MEMORANDO SAPB - 274- 2022

Asunto: Entrega de Informe de Inspección Técnica, Proyecto "NIVELACIÓN, ADECUACIÓN DE TERRENO Y APROVECHAMIENTO DE MATERIAL EXCEDENTE".

INFORME DE INSPECCIÓN TÉCNICA S.A.P.B. – 169 – 2022

La Chorrera, 06 de diciembre de 2022  
DRPO-DIREC-SEIA-NE-1377-2022

PROVINCIA DE PANAMÁ OESTE, DISTRITO DE CAPIRA, CORREGIMIENTO DE LÍDICE  
VERIFICACIÓN DE COORDENADAS DE "NIVELACIÓN, ADECUACIÓN  
DE TERRENO Y APROVECHAMIENTO DE MATERIAL EXCEDENTE"

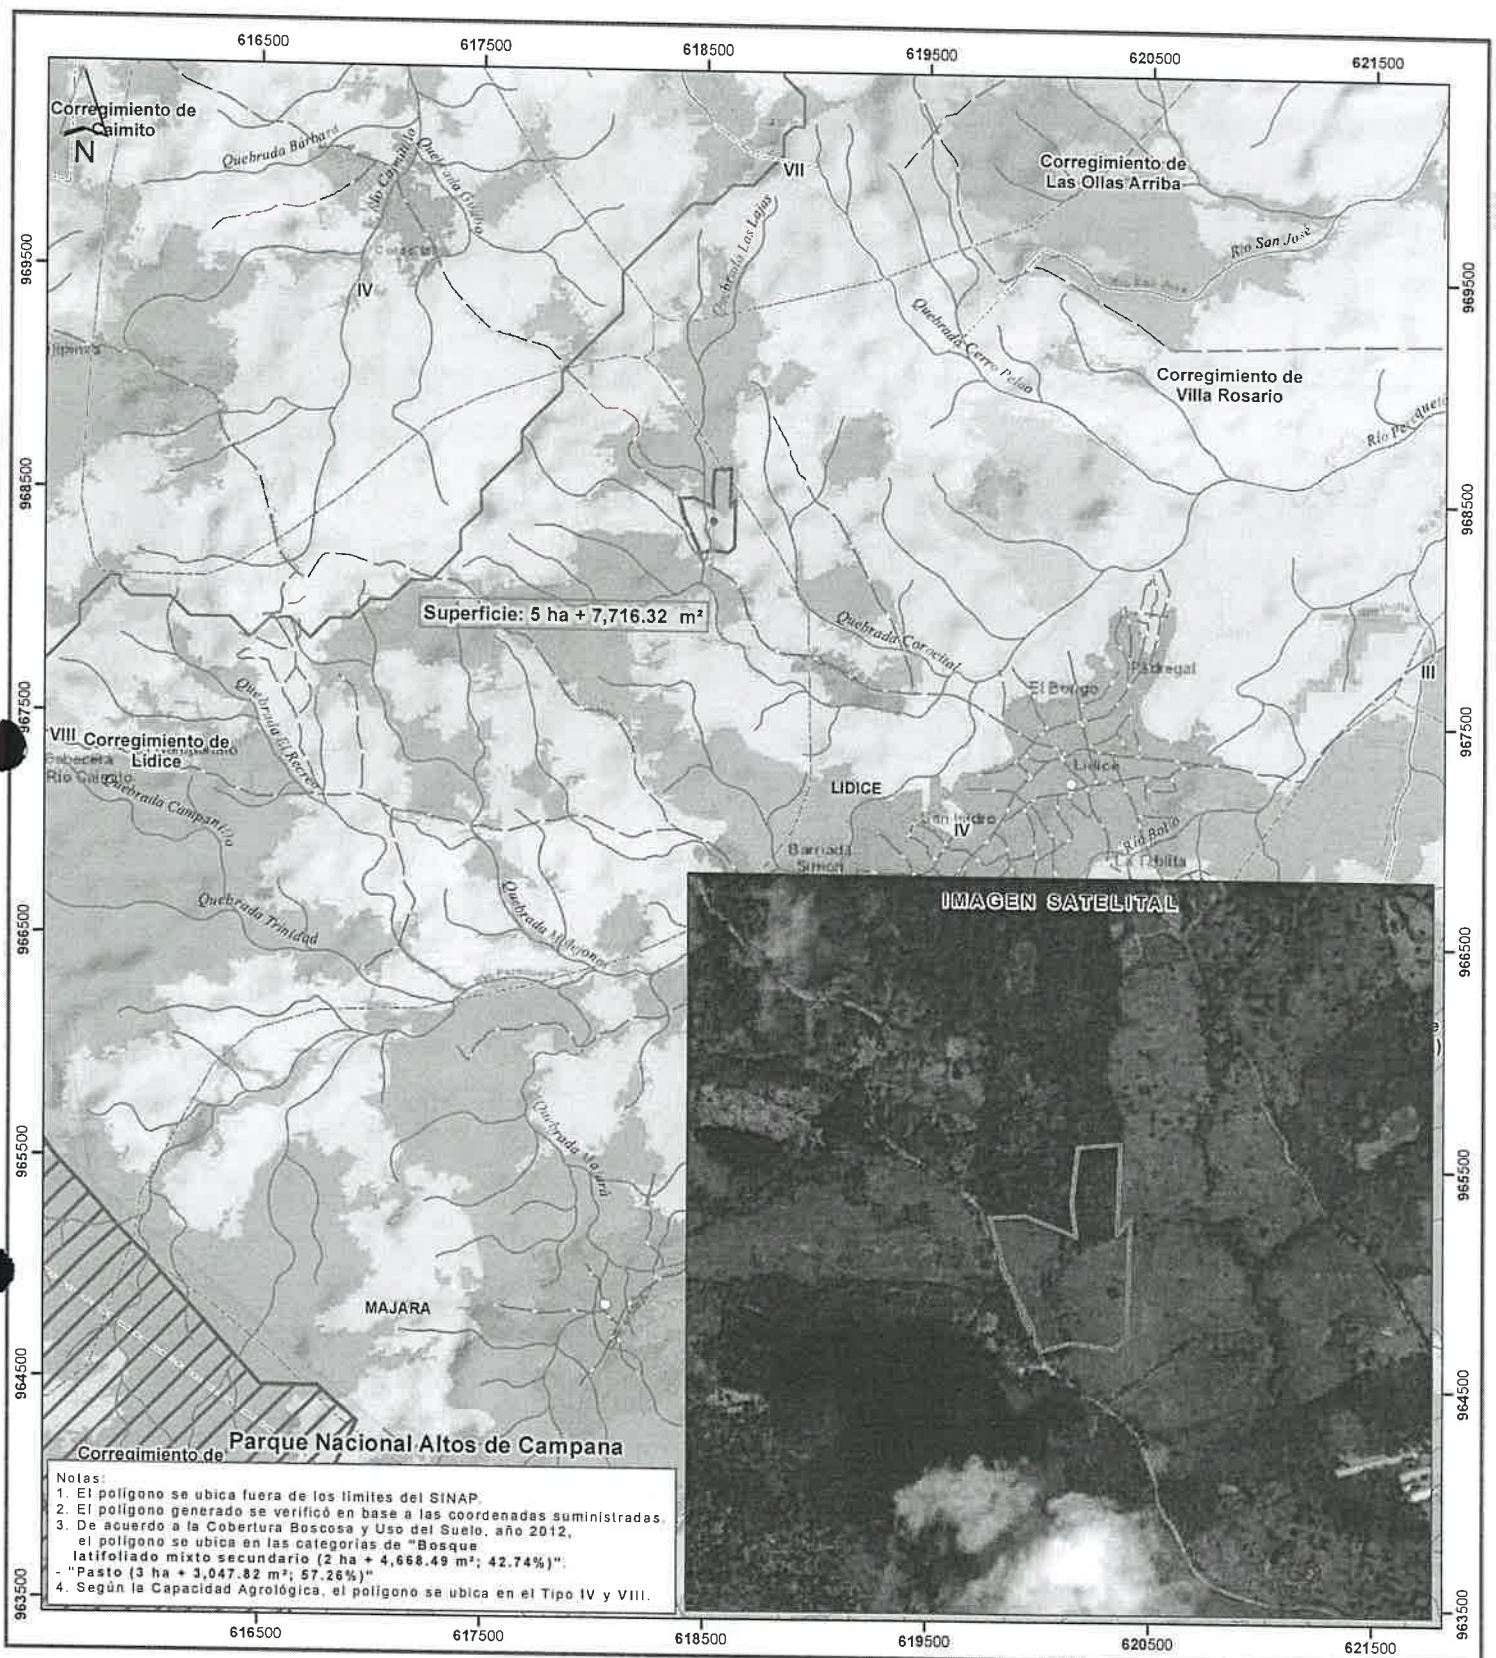
Con los datos proporcionados se generó un polígono, con una superficie (**5 ha + 7,716.32 m<sup>2</sup>**), el mismo se ubica fuera de los límites del SINAP.

De acuerdo a la Cobertura Boscosa y Uso del Suelo, año 2012, el polígono se ubican en las categorías de **“Bosque latifoliado mixto secundario”**, **“Pasto”**, y según la Capacidad Agrológica se ubica en el tipo: **VIII** (No arable, con limitaciones que impiden su uso en la producción de plantas comerciales) y **IV** (Arable, muy severas limitaciones en la selección de plantas, requiere un manejo muy cuidadoso o ambas cosas).

**UBICACIÓN REGIONAL 1:50,000 PROYECTO NIVELACIÓN, ADECUACION DE TERRENO Y APROVECHAMIENTO DE MATERIAL EXCEDENTE  
CORREGIMIENTO DE LÍDICE DISTRITO DE CAPIRA, PROVINCIA DE PANAMA OESTE.**

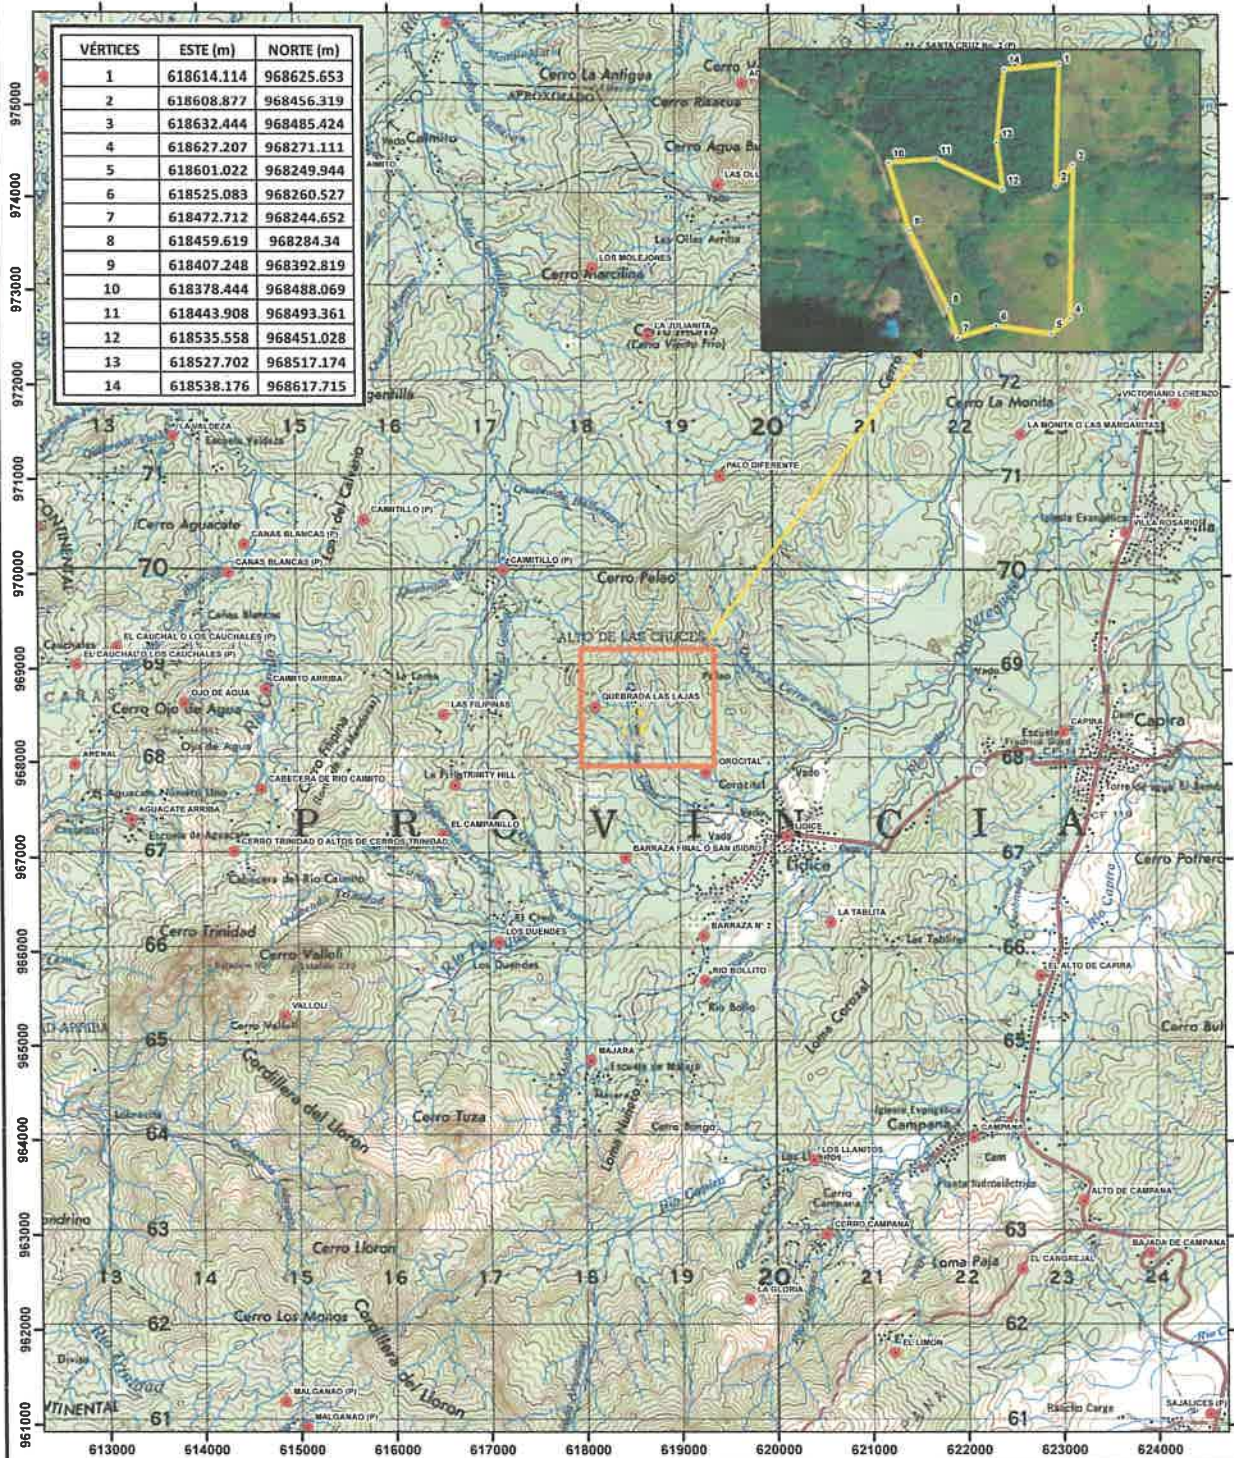
1.1 Aportar el correspondiente cuadro de coordenadas reales del área del proyecto acorde a su ubicación.

R. a continuación cuadro de coordenadas y se adjunta mapa 1:50000 con su respectivo cuadro de coordenadas.

Vértice	Este	Norte
1	618614.11	968625.65
2	618608.87	968456.31
3	618632.44	968485.42
4	618627.20	968271.11
5	618601.02	968249.94
6	618525.08	968260.52
7	618472.71	968244.65
8	618459.61	968284.34
9	618407.24	968392.81
10	618378.44	968488.06
11	618443.90	968493.36
12	618535.55	968451.02
13	618527.70	968517.17
14	618538.17	968617.71
